PROVINCE de HAINAUT
ARRONDISSEMENT de SOIGNIES
VILLE de LESSINES

Permis n° 209/223562/23/DP

DECISION D'OCTROI DU PERMIS D'URBANISME Annexe 12

N° de dossier :	Z-08260-06-03-2024
Vos références :	209/223562/23/DP
Objet :	Rapport de prévention incendie et panique rédigé par le major D'HERDE Daniel, technicien en prévention, dans le cadre d'une demande de permis d'urbanisme concernant la construction de trois habitations impliquant une modification de la voirie.
Demandeur :	M. Le Bourgmestre de Lessines, Grand Place 12 à 7860 Lessines Agent traitant: DESMECHT P ☎ : 068/251.541 @ : urbanisme@lessines.be
Localisation :	Chevauchoire de Viane, s/n à 7860 Lessines
Exploitant :	GREGORY BOUW - BV Représentant: M. GRZEGORZ Pazko Rue Dam, 28 à 9160 Eksaarde ☎ : 0488/35.46.50 @ : info@gregorybouw.be
Architecte :	M. COSIMO Menga - ARMUR ARCHITECTEN - BV Leebeekstraat, 17 à 9052 Zwijnaarde ☎ : 0478/45.57.58 @ : cosimo@armur.be

Extrait du plan d'égouttage joint à la demande

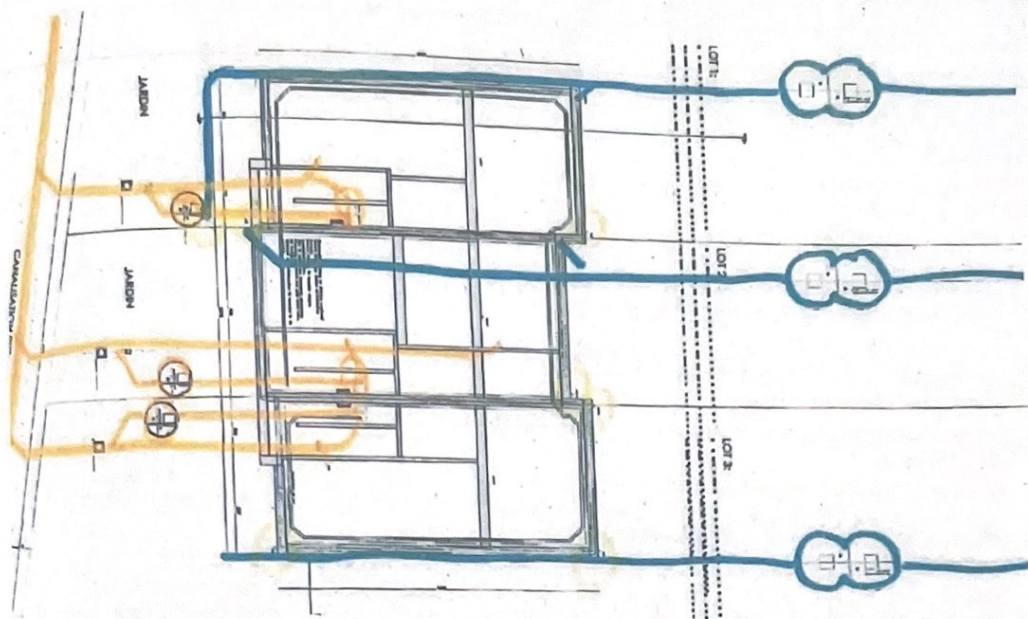
Le dossier de demande d'avis reçu ne contient pas :

- le plan d'égouttage complet.

Sans ce document, notre présente remise d'avis sur ce projet ne peut constituer une réponse exhaustive à votre demande.

- prévoir la pose d'un réseau strictement séparatif (eaux usées/eaux pluviales) jusqu'au domaine public ;
- supprimer la fosse septique prévue au projet.

Il y a lieu de transmettre, pour approbation d'IPALLE, un plan d'égouttage indiquant les points de rejet dans les égouts et les cours d'eau.
